Toetsing op Veiligheid primaire waterkeringen

Provincie Overijssel

Toetsverslag 3e toetsronde 2006-2011

Verslag van de toetsingen van dijkringen:

Beoordeling achterloopsheid van hoge gronden (HAL)

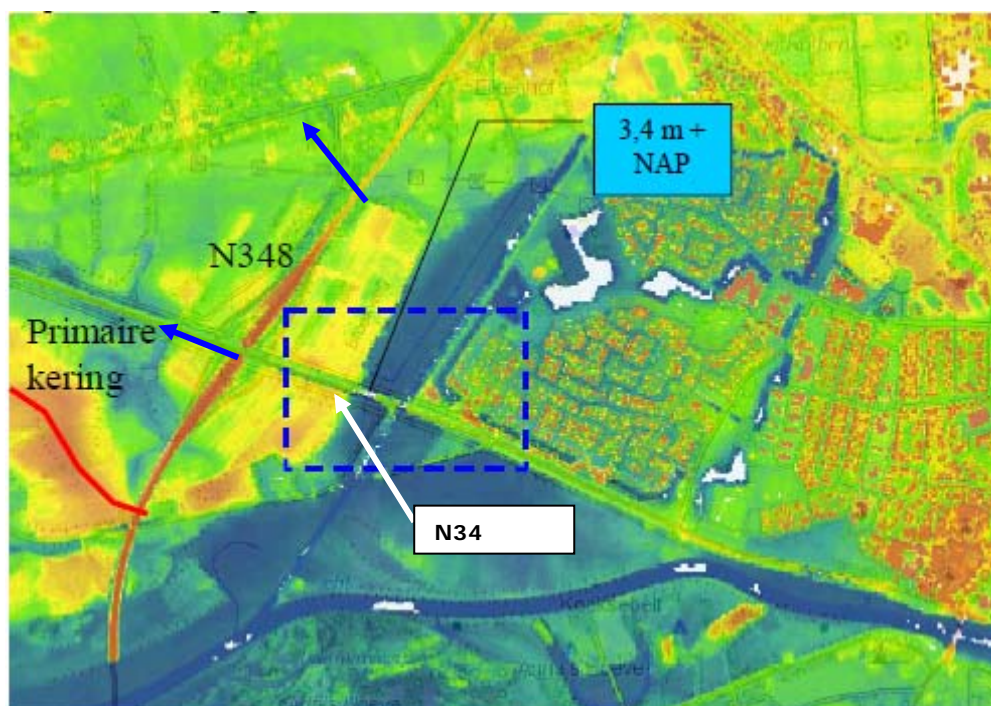
Het oordeel van de provincie voor HAL luidt "onvoldoende".

Een belangrijk aandachtspunt bij deze locatie is dat de in bovenstaande figuur getoonde hoge gronden verder naar het noordoosten een depressie vertonen. Dit is weergegeven in onderstaande figuur (blauwe kader).

e. Steenendijk bij Hasselt

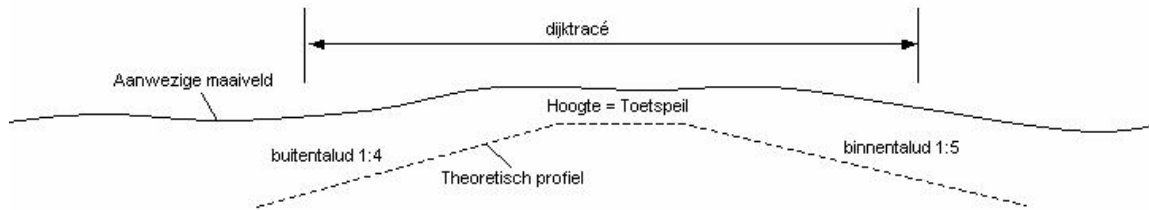
Op traject 30,7-32 (de Steenendijk) bestaat de dijk aan de buitenzijde uit een gemetselde wand en komt geen bekleding voor. Een principeschets ontbreekt (er staat wel een verwijzing naar een foto in de rapportage maar geen foto (pagina 73)) en zou meer inzicht geven. De gemetselde wand is niet meer getoetst. Dit zou onder BWC moeten plaatsvinden. Niet beoordeeld kan worden of onderdelen nog op bekleding STBK getoetst zouden moeten worden.

Het waterschap komt voor het de toetsporen STBK terecht tot "geen oordeel". Ook de stabiliteit binnenwaarts STBI scoort "onvoldoende".

Figuur: hoogten stad Hattem als mogelijk begin en eindpunt van dijkringen 11 en 52

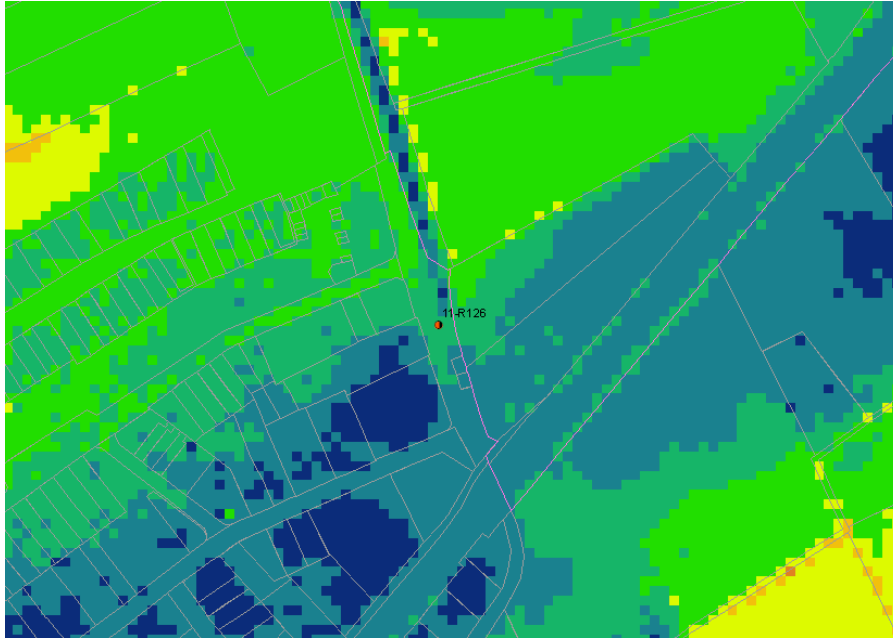
Dijkkring 11 IJsseldelta sluit bij Hattem aan op de keersluis Het Bastion, dat bij dijkkring 52 Oost-Veluwe is getoetst. De aansluitende hoge gronden zijn te laag om water te keren.

- De provincie beveelt aan om het nog vast te stellen Wettelijk Toets Instrumentarium 2011 (WTI2011) de scheiding tussen de dijkkring 52 Oost-Veluwe en dijkkring 11 IJsseldelta te verplaatsen naar de stad Hattem, waardoor wel een logische aansluiting op de hoge gronden ontstaat.

Hoogtekaart ter plaatse van aansluiting waterkering op hoge grond

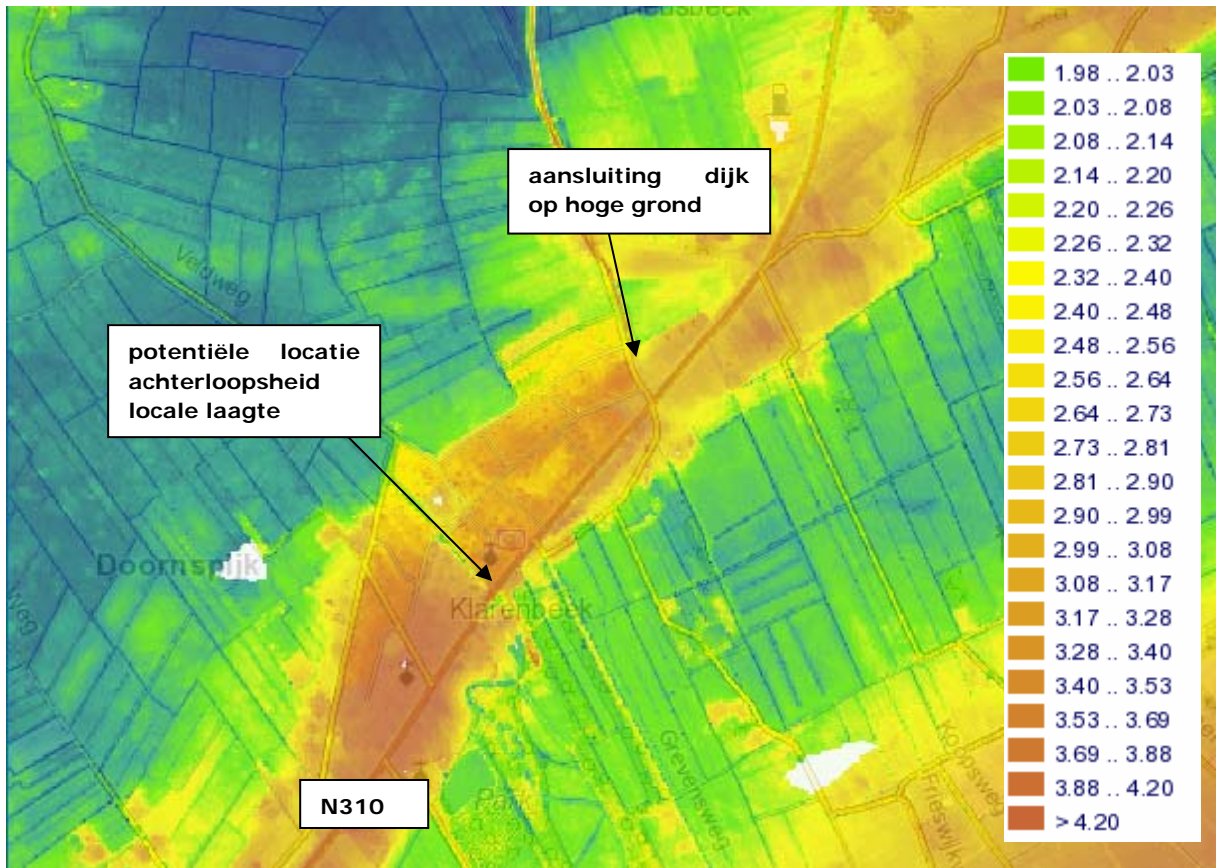
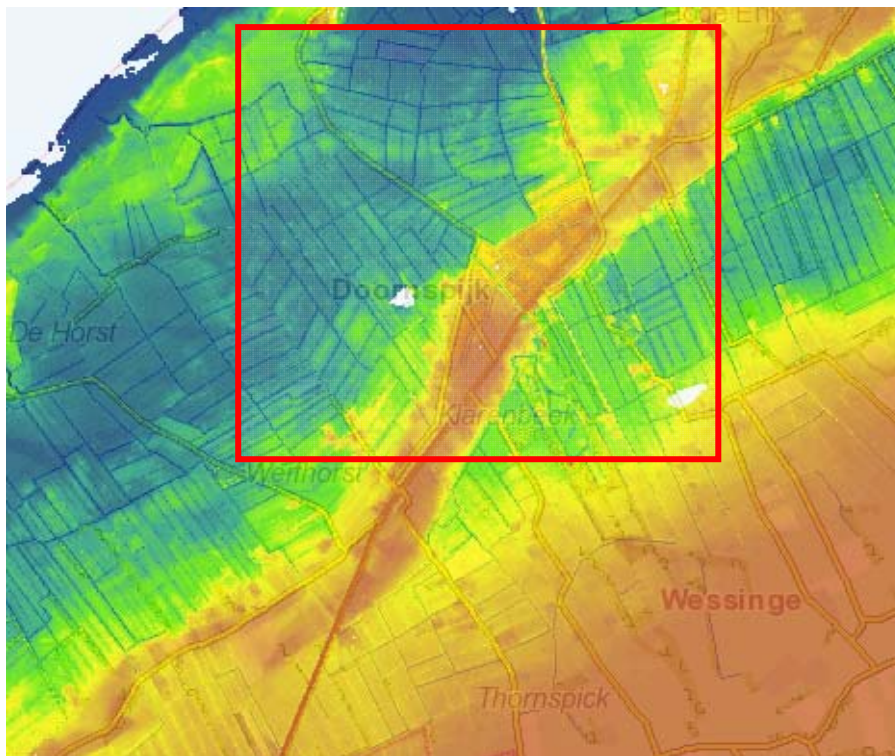
Er moet worden nagegaan welke functie de duiker op dit moment heeft, of er een afsluitmiddel in zit. Tijdens hoogwater zal deze locatie geïnspecteerd moeten worden.

- De provincie constateert dat de aansluiting op de hoge gronden "onvoldoende" scoort.
- Dit zou bij de herziening van het WTI 2011 hersteld moeten worden. (zie hoofdstuk 13)

Figuur c Hoogtekaart met potentiële locaties voor achterloopsheid

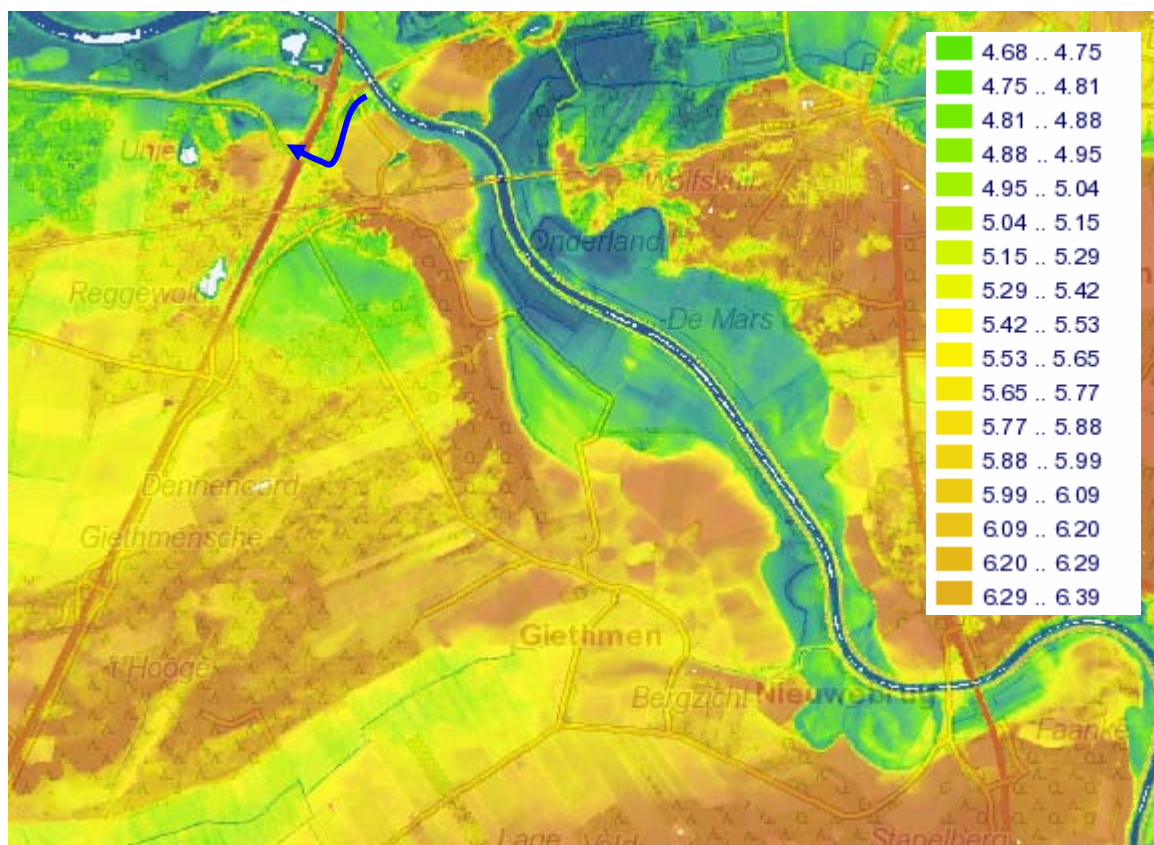
Een beheermaatregel is inspectie van de Nieuwedijk bij hoogwater.

- De provincie constateert dat de primaire waterkeringen van dijkkring 53 bij Ommen niet volledig aansluit op de hoge gronden. Er wordt geconstateerd, dat er achterloopsheid mogelijk is.
- De provincie doet de aanbeveling aan het Rijk om de WTI2011 op dit punt aan te passen. (zie hoofdstuk 13)

Hoogtekaart met potentiële locaties voor achterloopsheid

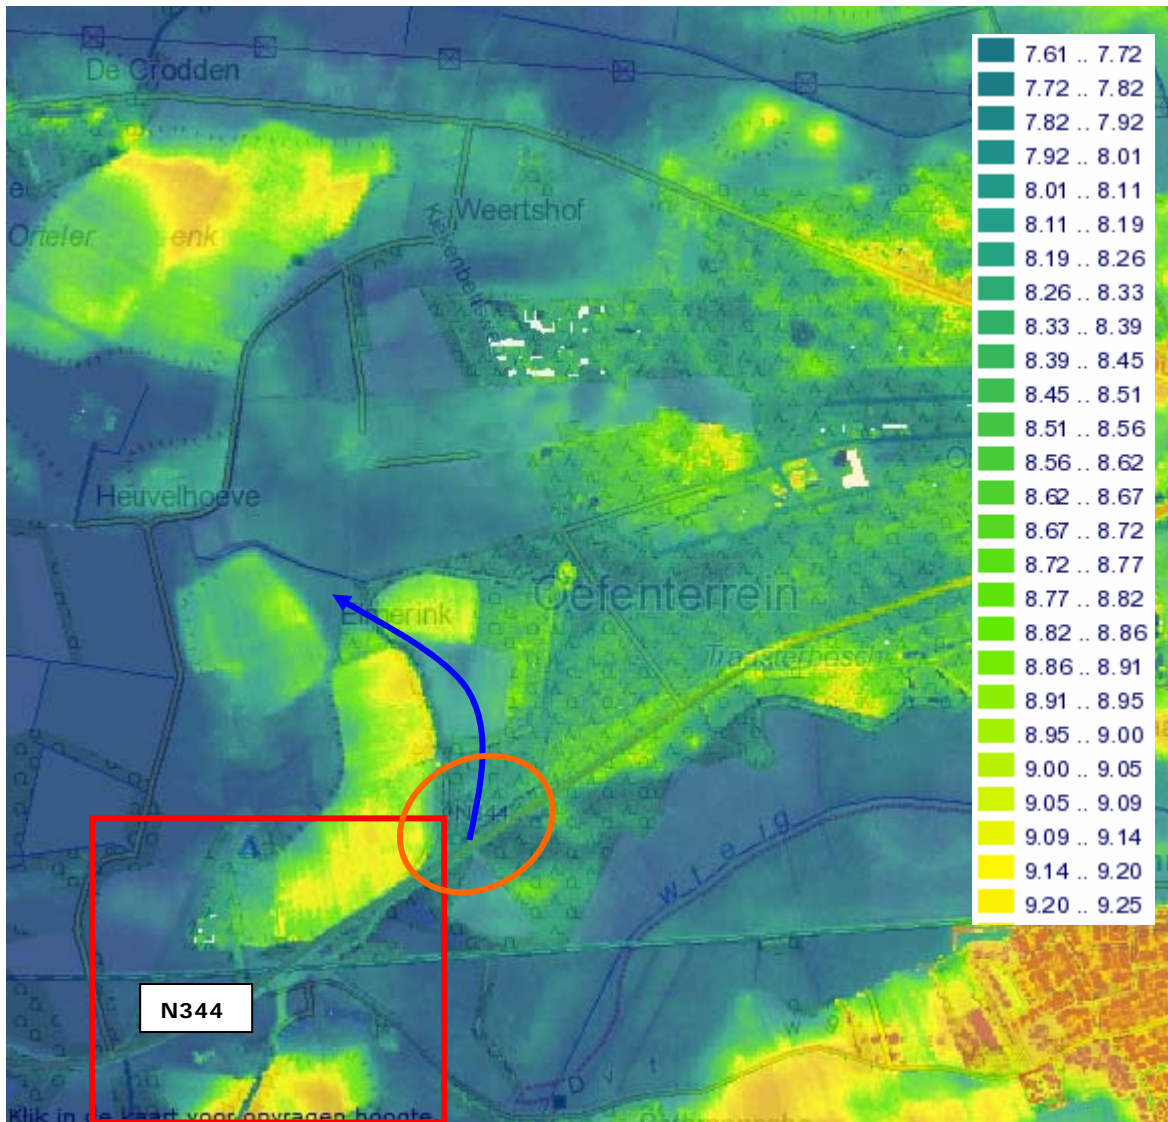
Bij hoogwater dient de N344 geïnspecteerd te worden op de kritieke locatie (oranje ellips).
